Bijlage: Antwoordnota zienswijzen onderhoudslegger 2025

(Reacties op zienswijzen leggerwijzigingen 2025)

2 Gemeente Tytsjerksteradiel meerdere perceelnummers (zaaknummer 876462)

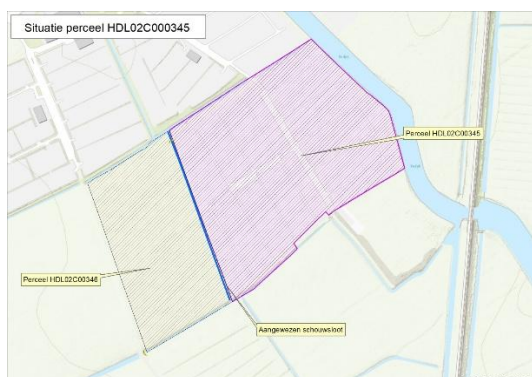
Indiener geeft aan dat verschillende wateren nog niet correct op de legger staan. Indiener is van mening dat hoewel de afspraken rond stedelijk water nog lopen en daarom nog niet in de legger verwerkt zijn, een deel van de wateren niet in de bebouwde kom ligt en daarom verwerkt kunnen worden op de legger. Indiener geeft aan dat de gemeente momenteel hinder ondervindt van het feit dat sommige wateren nog niet correct op de legger staan.

De bestuurlijke afspraken over de overdracht van het stedelijk water zijn nog niet afgerond. Onderdeel daarvan is dat de legger wordt bijgewerkt. Daarvoor dienen eerst de beleidsregels voor water in bebouwd gebied vastgesteld te worden. Deze zullen voor vaststelling nog worden gedeeld met de gemeenten. Daarna wordt op basis van die beleidsregels per kern het soort water aangewezen in de legger. Hier kan het waterschap niet op vooruit lopen. Bij een eerdere leggerwijziging is juist door het wel meenemen van die wateren veel onduidelijkheid ontstaan. Daarom zijn de wateren die het betreft niet meegenomen in deze en de voorgaande leggerwijziging.

In eerdere gesprekken met de gemeente over de overdracht van stedelijk water is van een aantal watergangen buiten het bebouwd gebied aangegeven dat deze mogelijk als hoofdwater aangewezen kunnen worden. Het mogelijk aanwijzen als hoofdwater komt voort uit de beleidsregels voor de integrale legger, waarin staat aangegeven dat het waterschap een hoofdwater kan aanwijzen bij riooloverstorten met een piekafvoer groter dan 50 l/s (zie hieronder). In de overdracht van stedelijk water zijn hier verder nog geen concrete afspraken over gemaakt met de gemeente, anders dan dat deze watergangen, ondersteunend aan de gesprekken, alvast ter verduidelijking op een kaart weergegeven zijn.

De intentie is om deze wateren aan te wijzen als hoofdwater. Op verschillende locaties zijn deze wateren inmiddels al als hoofdwater in de legger opgenomen, maar op verschillende locaties nog niet, waaronder deze. Voor deze locaties moet nog een aantal zaken vastgesteld worden:

- Klopt het tracé? (Voert de overstort daadwerkelijk via deze sloot af?)
- Is de sloot geschikt en onderhoudbaar?
 - Heeft de sloot voldoende dimensie?
 - Is er een onderhoudspad beschikbaar om de sloot te kunnen onderhouden?
 - Moeten er dammen worden aangelegd?
 - Moet er worden gesnoeid?
 - Zijn er afspraken met bewoners nodig?

Als bovenstaande allemaal duidelijk is, , dan kan het water als hoofdwater in de legger worden aangewezen. Wanneer dit niet het geval is, dan zijn er nog werkzaamheden nodig om de wateren aan te kunnen wijzen als hoofdwater. In dat geval is voor de verschillende locaties een afweging nodig van prioriteit ten opzichte van beschikbare middelen. Dit zal in overleg met de gemeente plaatsvinden.

Zodra de beleidsregels legger bebouwd gebied vastgesteld zijn, zal op grond daarvan de legger worden geactualiseerd.

Daarnaast worden de komende tijd wateren in het landelijk gebied, die mogelijk aangewezen kunnen worden als hoofdwater, beoordeeld en waar mogelijk bij een volgende leggerwijziging in de legger opgenomen. Waar dit nog niet mogelijk is, wordt in de beoordeling meegenomen wat nog nodig is om deze wateren in de legger op te kunnen nemen. Wetterskip Fryslân hoopt deze inventarisatie en de beoordeling in 2025 af te ronden.

3 Hindeloopen, perceel HDLo2Coo0345 (zaaknummer 886282)

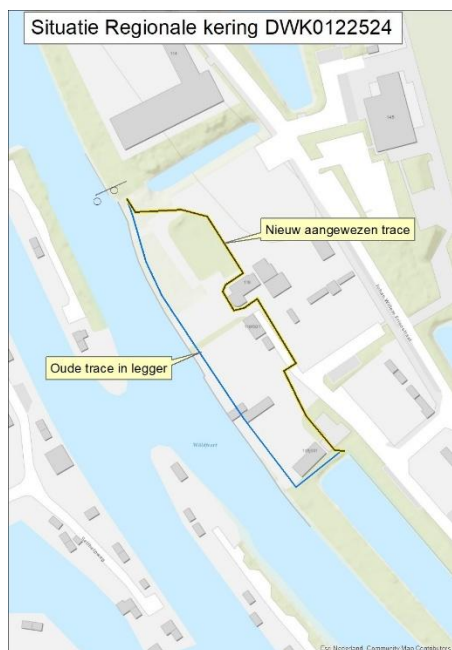
Indiener vindt het onterecht aangewezen te zijn als onderhoudsplichtige voor de sloot grenzend aan perceel HDLo2Coo0345. Deze sloot werd op initiatief van de naast gelegen grondeigenaar op zijn eigen grond aangelegd (HDLo2Coo0346). De eigenaar van dit perceel is ook eigenaar van de watergang en is derhalve verantwoordelijk en onderhoudsplichtig. De watergang is geheel gegraven op het perceel HDLo2Coo0346 vanuit de erfgrans van perceel HDLo2Coo0345. De groenstrook grenzend aan de watergang is en blijft in eigendom van de indiener van deze zienwijze.

Gezien het bovenstaande vindt indiener niet verantwoordelijk te zijn voor de watergang en het daarbij behorende onderhoud.

Medewerkers van Wetterskip Fryslân hebben de situatie nogmaals bekeken. Het blijkt dat er geen sprake is van derdenbelang. Dit betekent dat de betreffende sloot niet onder de categorie schouwwater, maar onder de categorie overig water valt.

De zienswijze wordt gehonoreerd. Er is geen sprake van derdenbelang. Dat betekent dat de leggerkaart wordt aangepast waarbij de sloot als overig water wordt aangegeven.

4 Regionale kering DWK0122524 (zaaknummer 907831)

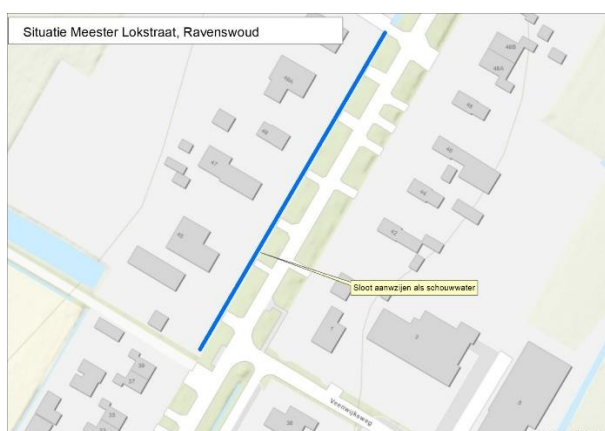
Indiener is van mening dat de voorgenomen wijziging is gebaseerd op de huidige situatie waarbij het achterland voldoende hoog is. Echter met het ontwerpplan zal de leggerwijziging voor zowel de gemeente als het waterschap een verslechtering zijn doordat de ligging van de waterkering op een lager wegdek wordt gelegd. Indiener verwijst naar de verleende omgevingsvergunning wateractiviteit op deze locatie (zaaknummer: WF-679471

Onderzoek heeft duidelijk gemaakt dat de situatie inderdaad verslechterd met deze wijziging. Wij zullen daarom de wijziging terugdraaien en de oude situatie in de legger handhaven.

De zienswijze wordt gehonoreerd. Dit betekent dat de wijziging niet wordt doorgevoerd, maar de oude situatie in de legger blijft gelden.

6 Gemeente Leeuwarden, diverse percelen (zaaknummer 906084)

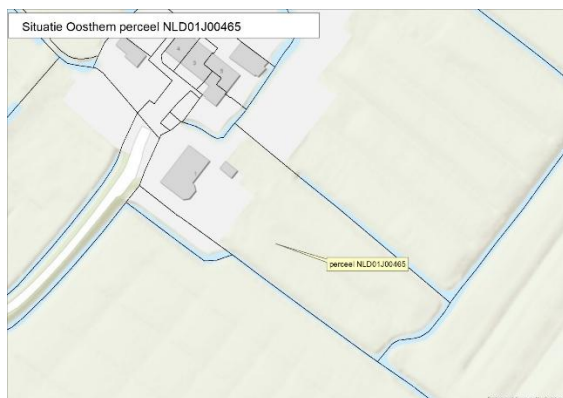
Indiener heeft op kaart aangegeven dat de situatie in de toekomstige wijk Middelsee op enkele plekken is gewijzigd.

Het gebied is nog in ontwikkeling. Het betreft de aanleg van een nieuwe woonwijk. In de toekomst zal dit vallen onder de categorie bebouwd gebied. Na het verwerken van de revisies en de vaststelling van de beleidsregels voor de legger in bebouwd gebied, wordt de legger aangepast. Het is nu nog te vroeg om de legger deels aan te passen.

De zienswijze wordt niet gehonoreerd. Pas na het gereedkomen van de woonwijk, de vaststelling van de beleidsregels voor de legger van het bebouwd gebied en het verwerken van de revisies wordt de legger aangepast.
